MASARYKOVA
UNIVERZITA

Dodatečné informace k zadávacím podmínkám III, IV a V

Zadavatel: Masarykova univerzita, sídlem Žerotínovo náměstí 617/9, 601 77 Brno, IČ: 00216224
Veřejná zakázka: MU – rekonstrukce a dostavba historického areálu Filozofické fakulty, Arna Nováka, Brno – generální dodávka stavby

Výkres fasáda NS

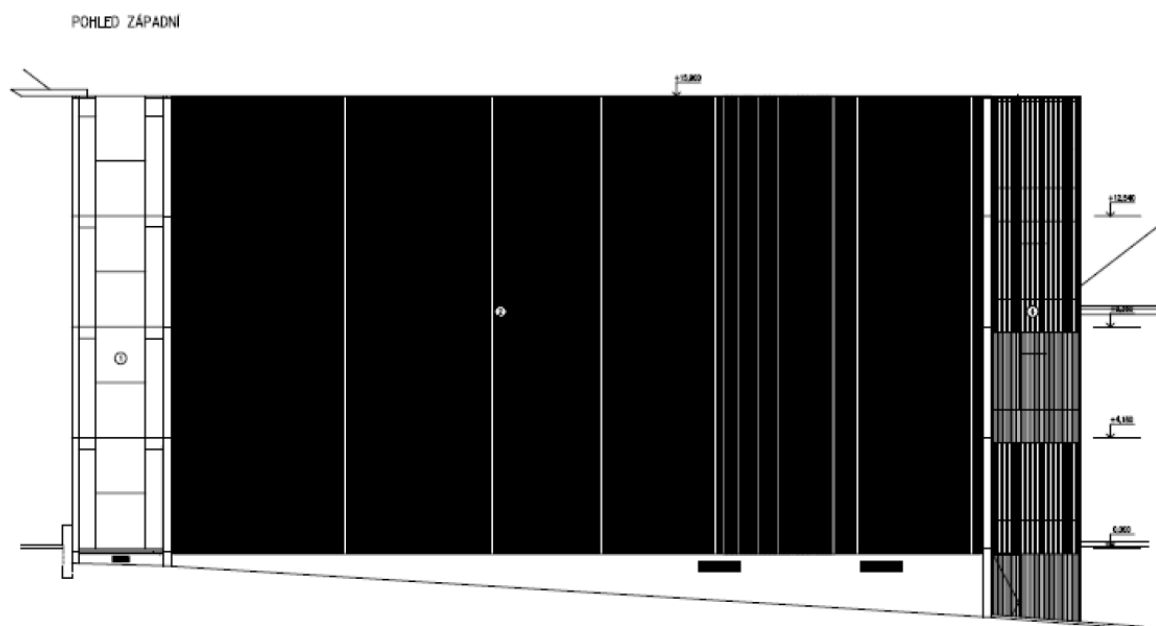
Z předložené projektové dokumentace není zřejmý rozsah (výměra) ochranného nátěru na dřevěný obklad, zda budou ochranným nátěrem opatřeny pouze vyměněné části nebo bude proveden ochranný nátěr dřevěného obkladu v celém rozsahu. Z předložené projektové dokumentace není zřejmý rozsah obkladu porostlého zelení?

Z předložené projektové dokumentace není zřejmý způsob, jakým má být provedena oprava poškozených lamel. Nově dodané dřevěné lamely budou v jiném barevném odstínu nebo bude proveden sjednocující nátěr?

Z předložené projektové dokumentace není jasný způsob, jakým mají být instalovány protisluneční folie, zda je manipulační prostor mezi dřevěným obkladem a prosklenou fasádou, který instalaci umožní?

Z předložené projektové dokumentace není jasný rozsah (výměra) protislunečních folií.

Žádáme zadavatele o doplnění podkladů, ze kterých by bylo možné jednoznačně určit výměry pro výše uvedené práce a dodávky.“

Ochranný nátěr bude proveden na celou výměru obkladu (stávající i nový). Způsob provedení je popsán mimo jiné v část B. Specifikace standardů D.11_arch-stavební řešení_SO04.pdf.

Zelení (v závislosti na ročním období) je porostlá celá východní fasáda s dřevěným roštem – informace je dostupná v D.1.1. architektonicko-stavební část v.č. SO04_D11_06_Fasáda NS.pdf - položka č.3.

Dřevěný obklad bude zkontrolován, poškozené lamely opraveny nebo nahrazeny lamelami novými. Podrobnější informace o způsobu jsou dostupné v D.1.1. architektonicko-stavební část v SO04_D11_01 Technická zpráva.pdf. Detail provedení zvolí vybraný uchazeč, projektant předpokládá slepení prasklých lamel.

Bude proveden sjednocující nátěr, v SO04_D11_01 Technická zpráva je popsáno, že nově vyrobené lamely budou umístěny do uvolněné spodní řady obkladu a je uveden odborný odhad rozsahu náhrady a oprav lamel.

K instalaci protislunečních fólií zadavatel připomíná, že mezi obkladem a skleněnou fasádou je v úrovni každého patra pochozí lávka šířky cca. 550 mm – viz D.1.1. architektonicko-stavební část v SO04_D11_05_Řezy-NS.pdf.

Výměra protislunečních fólií je dána součtem prosklených ploch a prosklených ploch s předvěšenými dřevěnými lamelami – viz D.1.1. architektonicko-stavební část v.č. SO04_D11_06_Fasáda-NS.pdf (položky č. 1, 2 a 3). Zadavatel uvedené doplňuje výkresy skutečného stavu fasád z dokumentace DSPS vypracované zhotovitelem stavby Knihovna FFMU v roce 2001.

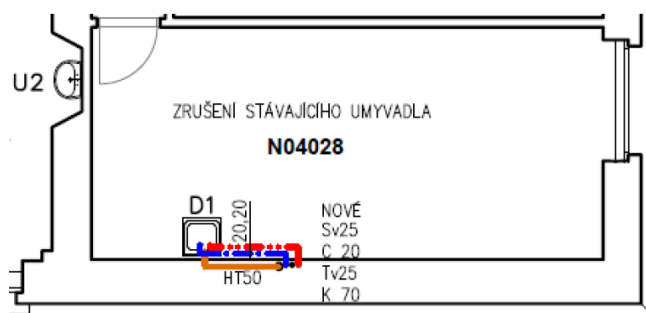
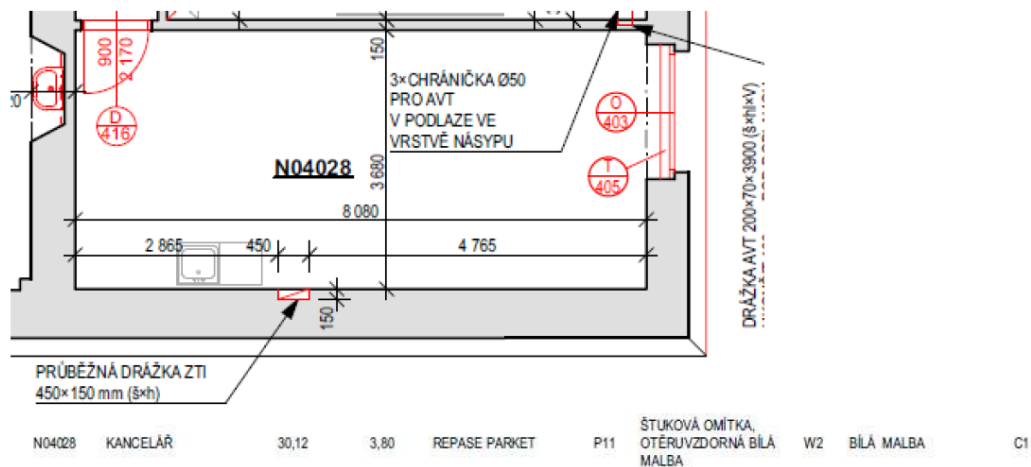
Dle části ZTI půdorysu 4.NP má být umyvadlo nahrazeno dřezem.

Dle Technické zprávy ZTI má být umyvadlo nahrazeno umyvadlem se stojánkovou baterií:

Dle Technické zprávy stavební části nemá být umyvadlo demontováno:

Dle stavební části půdorysu 4.NP nový stav má být nový dvojdržez:

Žádáme zadavatele o jednoznačné sdělení, zda se v případě místnosti N04028 jedná o zrušení umyvadla a nahrazení samostatně stojícím nerezovým dvojdržezem včetně stojánkové pákové baterie na teplou a studenou vodu vč. keramického obkladu 250x330mm výšky 1500mm nad podlahou neznámé šířky?“

V m.č. N04028 a v m.č. N05009 bude stávající umyvadlo zrušeno. Nové umyvadlo bude dodáno jako keramické umyvadlo vč. stojánkové baterie na teplou i studenou vodu. V části ZT1 má být správně označeno „U1“. V příloze těchto dodatečných informací zadavatel přikládá opravené výkresy půdorysů a axonometrie vodovodu a kanalizace: SO07_D141-06-4NP.pdf, SO07_D141-07-5NP.pdf, SO07_D141-09-voda.pdf a SO07_D141-10-kanal.pdf. Keramický obklad za umyvadly je projektován do výšky 1500 mm a v šířce 1000 mm.

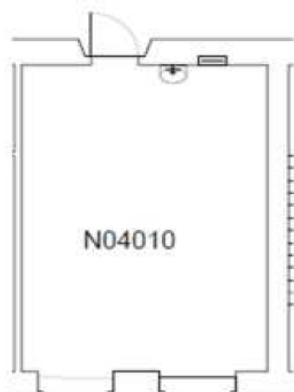
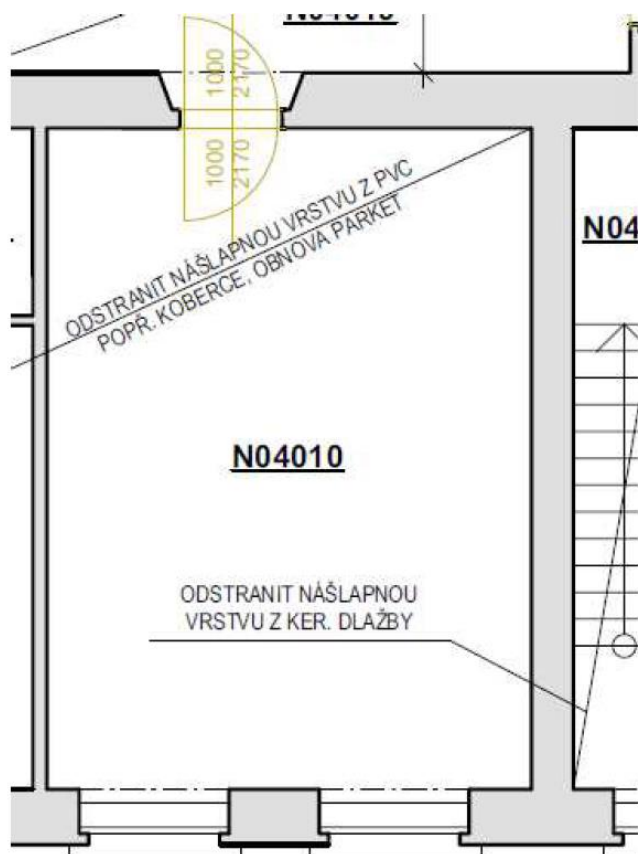
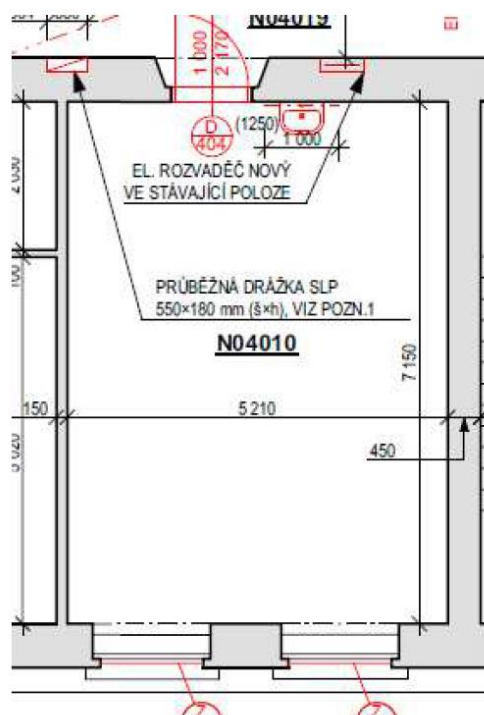
Stavební část 4.NP bourací práce:

Stavební část 4.NP nový stav:

Žádáme zadavatele o jednoznačné sdělení, zda stávající umyvadla a příslušné vodovodní baterie v kabinetech a učebnách budou demontovány, nahrazeny novými, a zda bude odstraněn a znovu zřízen keramický obklad v místech lokálních umyvadel.“

Ano, ve všech místnostech a předsíních bude provedena výměna stávajících umyvadel, baterií vč. napojení a vč. keramických obkladů na stěnách (výšky 1500 mm a šířky 1000mm), a to v rozsahu a standardu jak je uvedeno v dokumentaci budovy C v části D.1.1 Architektonicko-stavební část (v.č. SO07_D11_001 až SO07_D11_008) a v profesi D.1.4.1. Zdravotechnika (v.č. SO07_D141-01 až SO07_D141-10; prvek je označen U2.) a také v části B. Specifikace standardů D141_Zdravotechnika +IO06.pdf a D11_arch-stavební řešení_SO07.pdf. Pro místnosti, ve kterých je uveden symbol U2 je neplatná informace uvedená v Knize místností v tabulce ZDRAVOTECHNIKA _ zařizovací předměty a poznámka-upřesnění. Tyto dodatečné informace jsou nadřazeny a objasňují rozpor mezi dokumentací II_PD _DVD části A. Knihy místností a II_PD _DVD části C.

Výkres fasáda NS

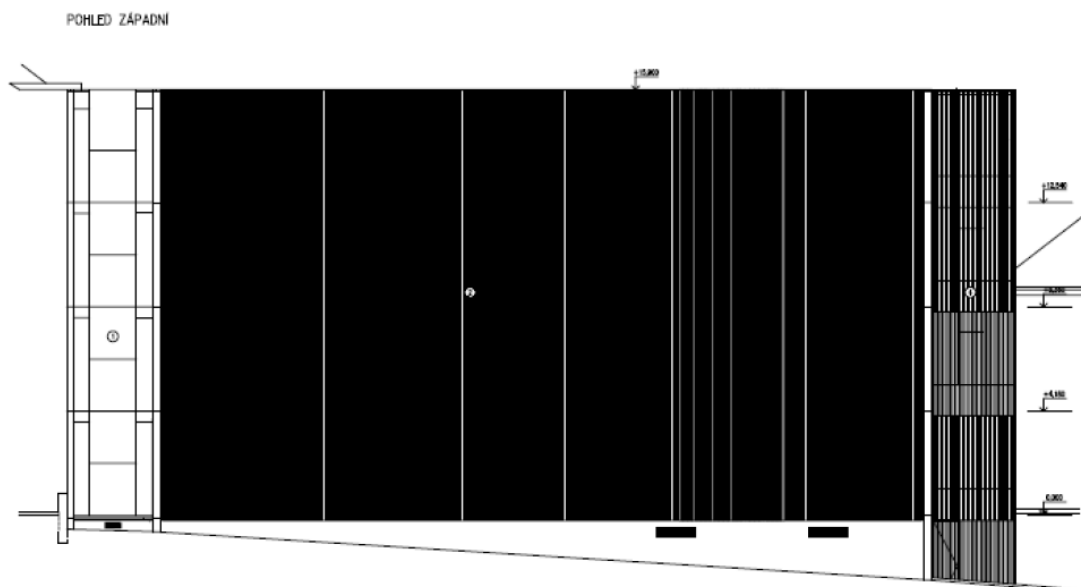
Z předložené projektové dokumentace není jasný způsob, jakým mají být protisluneční folie instalovány, jsou všechny otvory přístupné z interiéru? Je manipulační prostor mezi dřevěným obkladem a prosklenou fasádou? Dřevěný obklad bude opatřen ochranným nátěr – v plném rozsahu, nebo pouze vyměněné části? Jaký je rozsah obkladu porostlý zelení? Jakým způsobem má být provedena oprava poškozených lamel?

Tento příklad je jen jedním z mnoha dalších, které se v předložené dokumentaci vyskytují. S ohledem na složitost stanovení rozsahu a ocenění prací, dodávek a služeb, které jsou nutné k provedení kompletní rekonstrukce a modernizace budov D, C, E, F, jakož i dostavbu budov D1 a D2 v historickém areálu Filozofické fakulty Masarykovy univerzity, žádáme zadavatele o poskytnutí nezávazného soupisu stavebních prací, dodávek a služeb s výkazem výměr.“

Věcná část odpovědi je obsažena v odpovědi na dotaz č. 3 v rámci dodatečných informací k zadávacím podmínkám IV.

Zadavatel trvá na tom, že zadávací podmínky jsou dostatečné pro řádné zpracování nabídky. Zadavatel zároveň vnímá snahu dodavatelů o to, aby si zpracování nabídky co nejvíce usnadnili. Proto se zadavatel rozhodl uveřejnit přílohou těchto dodatečných informací orientační položkový rozpočet bez cenových údajů, který si nechal pro vnitřní potřeby vypracovat od spol. INTAR a.s., sídlem Bezručova 81/17a, Staré Brno, 602 00 Brno, IČ 25594443, jakožto zhotovitele DVD. Zadavatel zdůrazňuje, že poskytnutý orientační položkový rozpočet nemá povahu zadávacích podmínek a není závazný pro účely stanovení nabídkové ceny uchazeče. Pro vyloučení pochybností zadavatel ujišťuje, že orientační položkový rozpočet nebude součástí nabídky.
